## PROJET ÉOLIEN Des Marchellions

### Annexe du volet paysager de l'étude d'impact

### Reponse à l'avis de l'UDAP

## REPONSE A L'AVIS DE L'UDAP CONCERNANT LE VOLET PAYSAGER

Figure 1 : Extrait du Volet paysager - Photomontage n°8

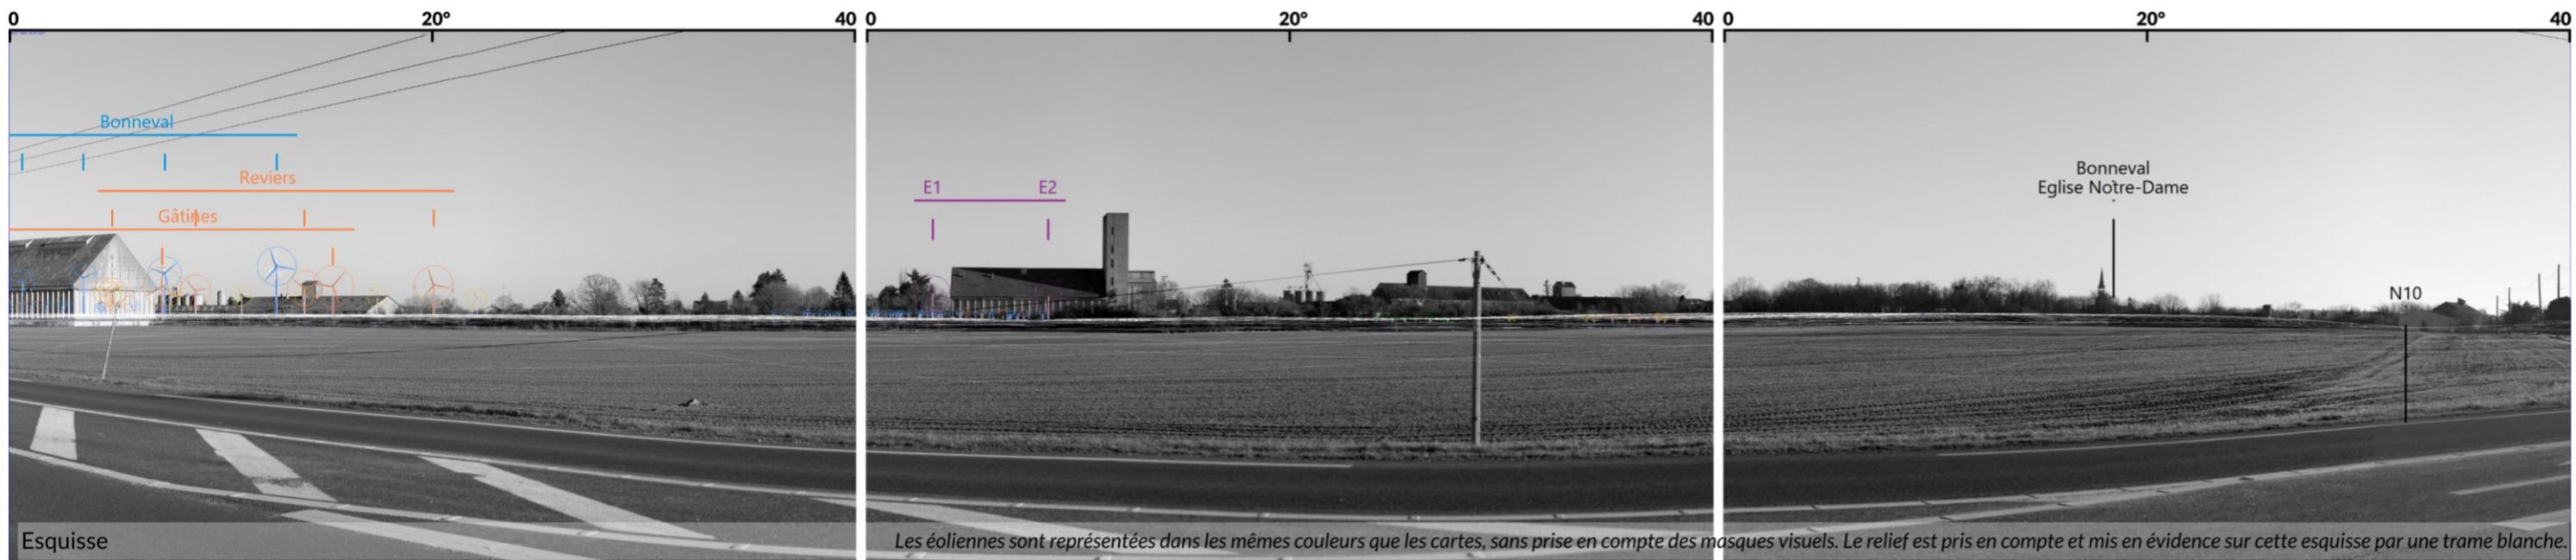
Enfin, le clocher de l'église Notre-Dame de Bonneval sera en concurrence directe avec le futur parc, que l'on apercevra en toile de fond depuis la N 10 (fig. 1). On regrette, à ce propos, qu'aucun photomontage n'ait été réalisé depuis ce point de vue, et que la seule projection proposée par le porteur de projet depuis l'ouest de Bonneval ait été faite depuis la D 27, avec un entrepôt industriel au premier plan (fig. 2). »

Concernant l'église Notre-Dame de Bonneval, un photomontage depuis la N10 a été réalisé dans l'étude complétée. Il est disponible en page 184 du Volet paysager actualisé et en page 68 du carnet annexe, sur la base de la prise de vue identifiée par l'UDAP approximativement en figure 1.

Depuis cette vue, l'analyse conclut que :

- Le projet est en arrière-plan de bâtiments agricoles et de végétation. Seuls les bouts de pale d'une des éoliennes du projet sont visibles. Ce dernier étant alors discret.
- Le projet se situe à plus de 30° d'angle horizontal du clocher de l'église, il n'existe pas alors de situation de covisibilité. Le projet se situe plus précisément à 55°. Pour rappel, la vision est basée pour chaque œil sur un cône de vue de 60°. Pour autant, l'angle convergent sur un point précis et permettant une vision nette est plus limitée.

Les impacts visuels sur le patrimoine de l'Eglise Notre-Dame sont nuls.

Figure 2 : Extrait du Volet paysager - Photomontage n°26

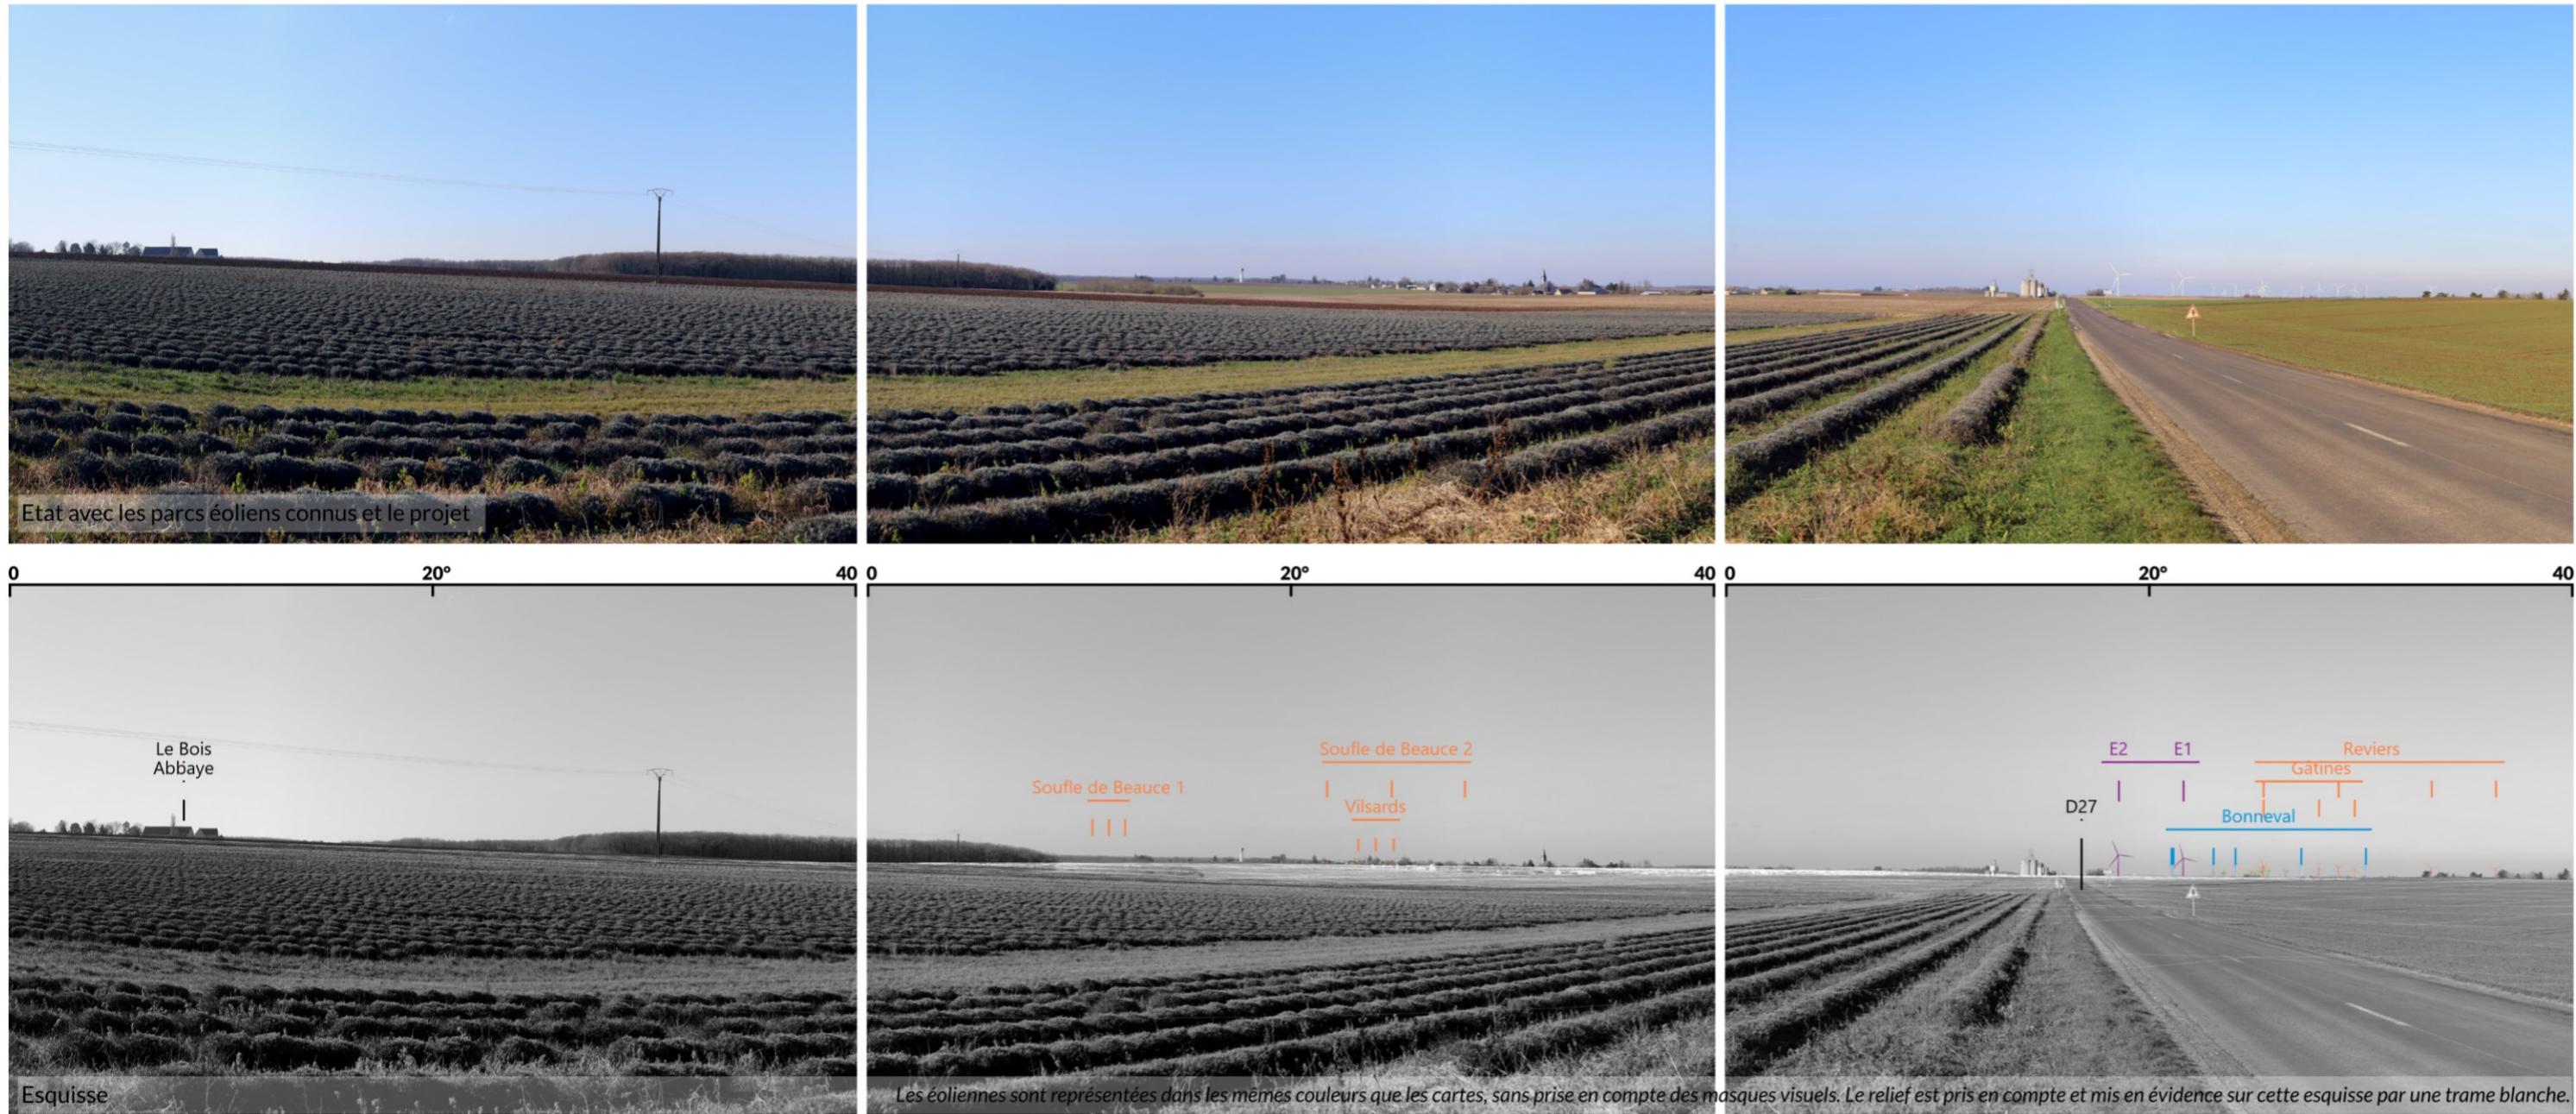
« A l'opposé de Bonneval, au sud-est du projet, seul un mince boisement protège l'ancienne Abbaye du Bois de Nottonville d'une visibilité directe sur le futur parc éolien. En revanche, le bâtiment et les éoliennes seront en co-visibilité, c'est-à-dire visibles simultanément, depuis la D 27 (fig. 3 et 4). Le point de vue retenu ici se situe à 950 de l'ancienne Abbaye au Bois, et à 850 m du château de la Brosse, c'est-à-dire aux abords directs des deux édifices. »

Concernant l'Abbaye du Bois de Nottonville, un photomontage depuis la route secondaire D27 a été réalisé dans l'étude complétée. Il est disponible en page 256 du Volet paysager actualisé et en page 212 du carnet annexe, sur la base de la localisation vue identifiée par l'UDAP en figure 4.

Depuis cette vue, l'analyse conclut que :

- Le projet est visible en pied sur la partie droite du panorama, avec un faible emprise horizontale et une implantation visible.
- Le projet se situe à plus de 90° d'angle horizontal du clocher de l'église, il n'existe pas alors de situation de covisibilité ainsi qu'aucune concurrence visuelle entre le projet et le patrimoine protégé.

Les impacts visuels sur le patrimoine de l'Abbaye sont nuls.

Figure 3 : Comparaison de la ZIVmax dans l'état initial et de la ZIV projet

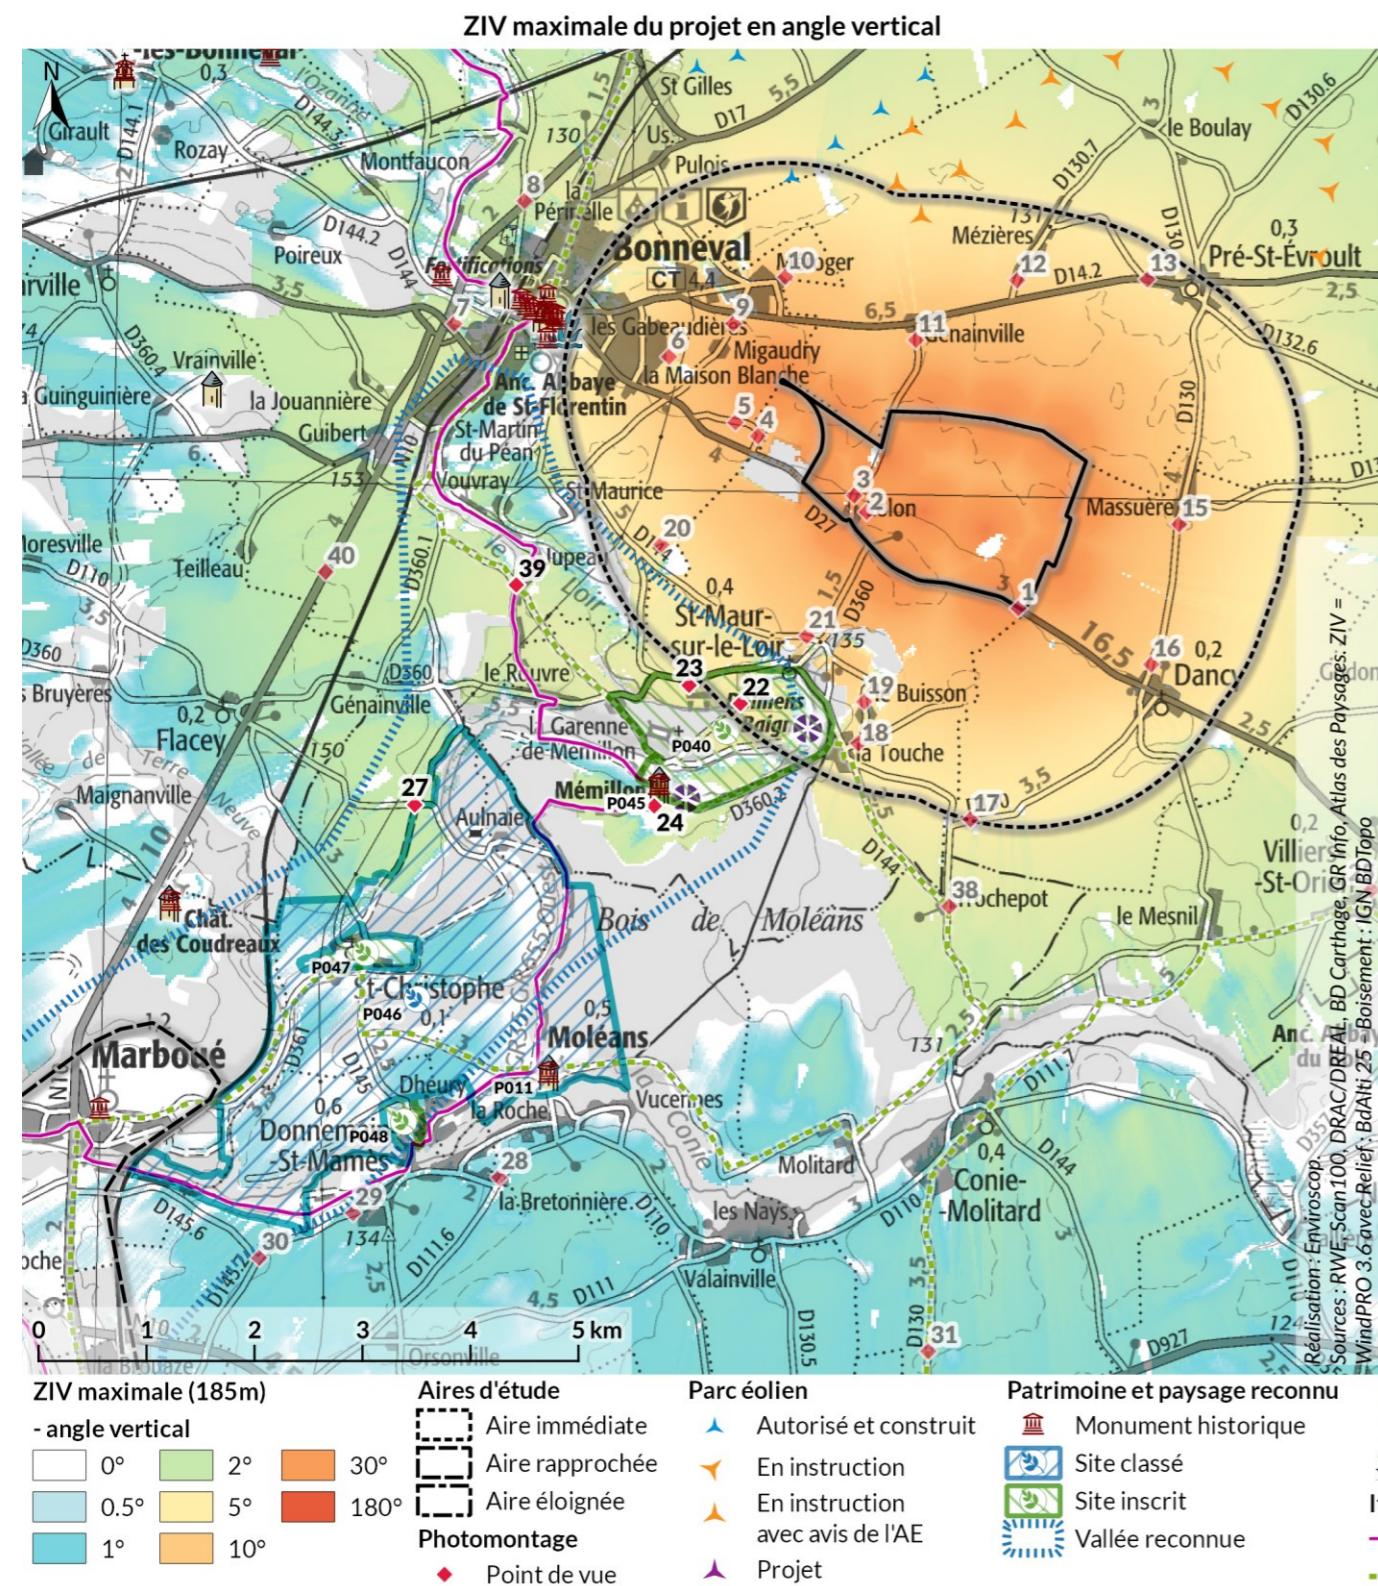
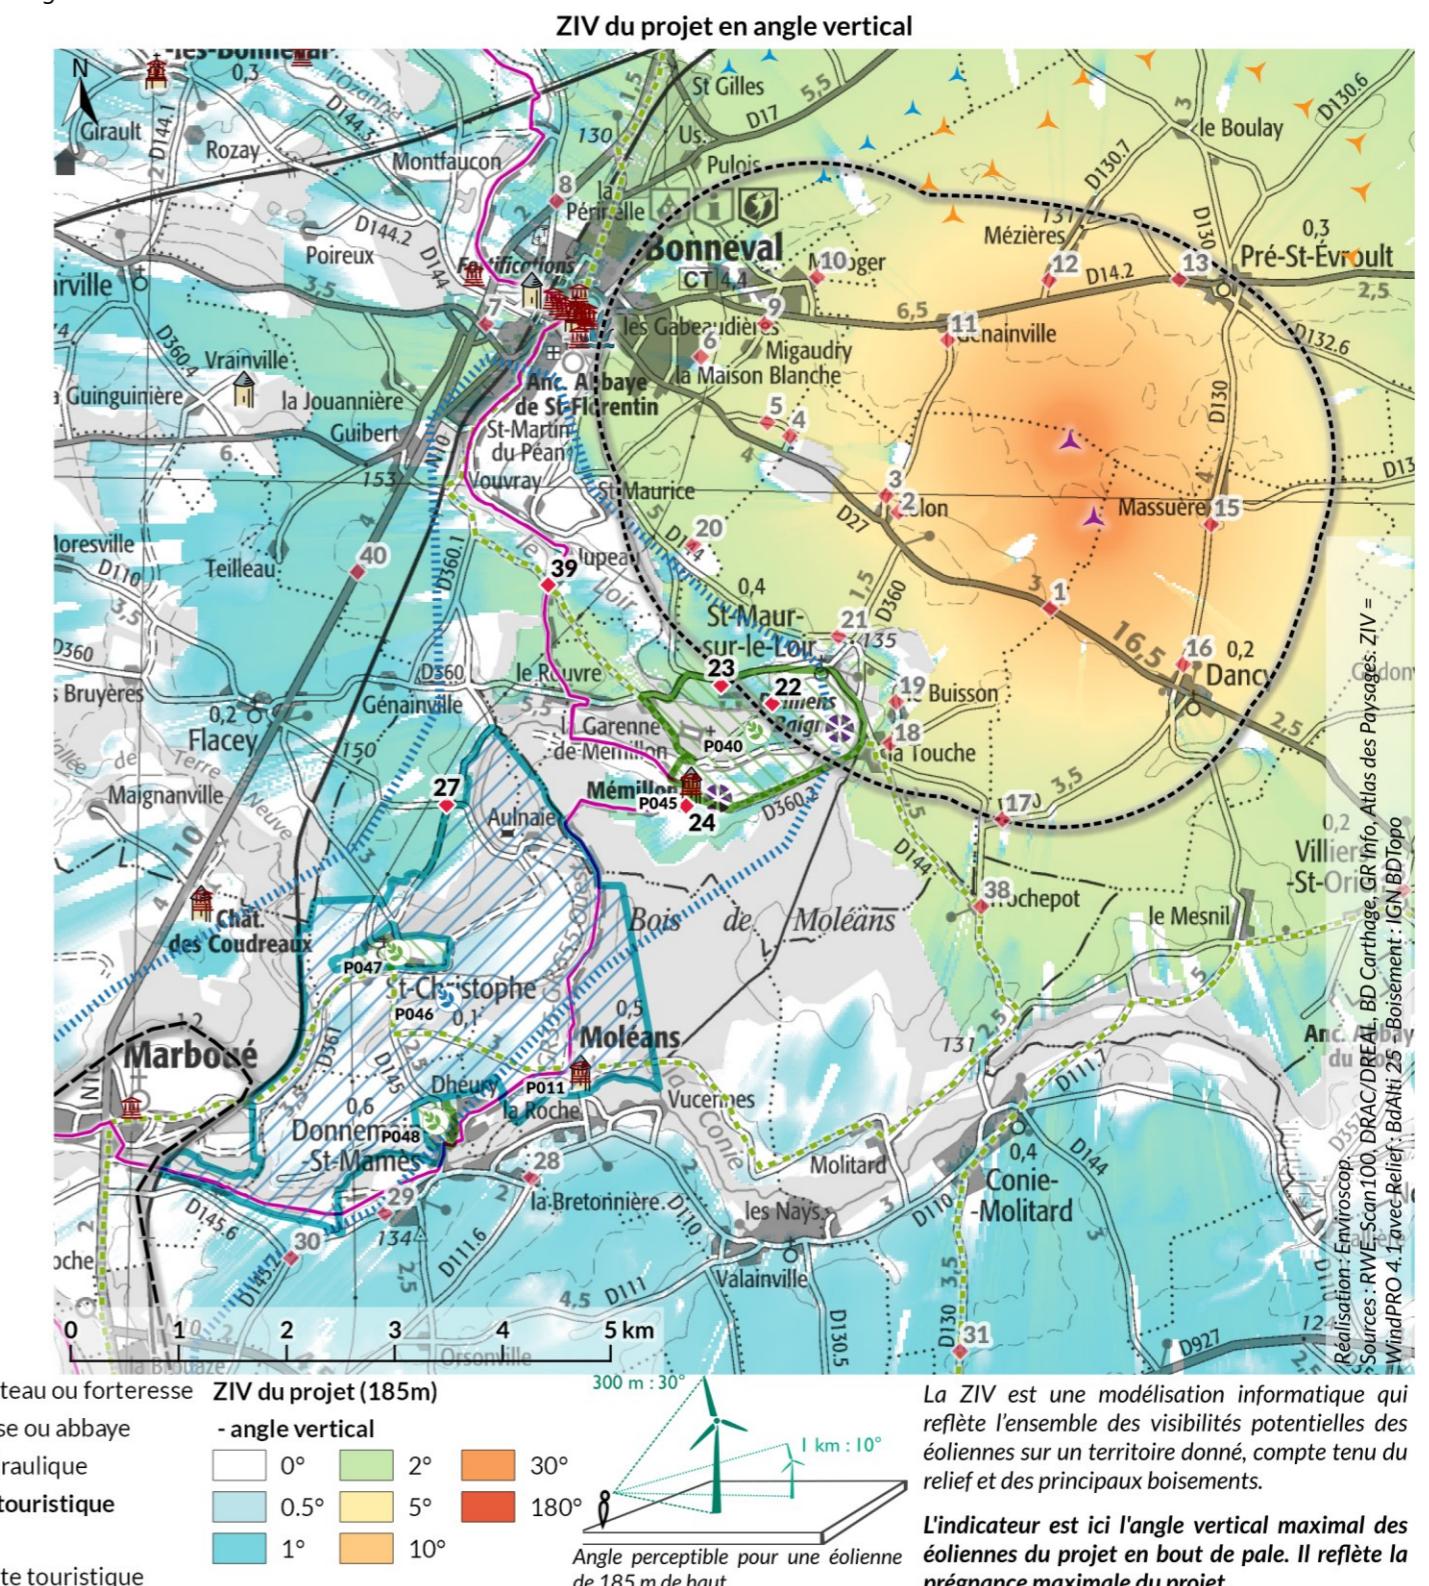
« La carte présentant la zone d'influence visuelle (fig. 5) du projet témoigne de la réelle visibilité de celui-ci depuis les boucles du Loir. Il s'agit là de l'un des secteurs les plus pittoresques du département, dont l'environnement est exceptionnellement préservé et sauvagardé, notamment par les sites inscrits de la Boucle du Loir et du village de Saint-Christophe, et le site classé de Saint-Christophe. La présence de deux monuments historiques majeurs que sont les châteaux de Mémillon et Moléans accroît encore la valeur de ce site, qui sera significativement altéré par l'élévation de machines approchant les 200 m de haut, une dimension qui les classera parmi les plus massives du territoire.

D'un point de vue plus large, le Loir, en tant que principale rivière du département d'Eure-et-Loir, mérite que l'on se montre particulièrement vigilant à la protection de ses abords. »

La ZIV présentée dans l'avis de l'UDAP en figure 5 renvoie à celle située en partie B. Etat initial de l'environnement, en page 26 du Volet Paysager. Elle correspond à la ZIV maximale qui était utilisée pour l'analyse des sensibilités. Celle du projet est aussi présente mais plus loin dans l'étude, à partir de la partie impact en partie D. Impacts visuels et cumulés, en page 136 (aire immédiate), 138 (aire rapprochée) et 141 (aire éloignée).

Il s'avère qu'au regard de la ZIV projet, les effets sont moins importants. La figure en page suivante confronte la ZIVmax maximisante et la ZIV projet, sur la base de la même légende colorée, simplifiant la lecture et la comparaison entre elles. Les éoliennes E1 et E2 étant situées au nord-est de la ZIP, elles sont plus reculées et donc moins prégnantes pour la Vallée du Loir et les éléments patrimoniaux y attenants. Ainsi, les valeurs de ZIV (disponibles en page ci-après) depuis la vallée et ses patrimoines protégés (notamment le site de Saint-Christophe) ne dépassent jamais 2° et seront donc peu prégnantes dans le paysage. Aussi, les effets de surplombs et de covisibilités ont été étudiés et il n'y a aucune situation où le projet provoque un décalage d'échelle significatif.

De plus, la prégnance visuelle du projet est précisée dans la partie D.I-1, concernant la prégnance visuelle attendue avec la ZIV projet. Il est relevé une prégnance tout au plus **faible** (compris entre 1° et 2° d'angle vertical) pour les éléments associés au site inscrit de la Boucle du Loir (P40) et le site Saint-Christophe (P46). Les autres sites présentent des valeurs de ZIV projet **négligeables** (inférieures à 1°) (cf. figures ci-après extraite du Volet paysager en page 137 et 139).
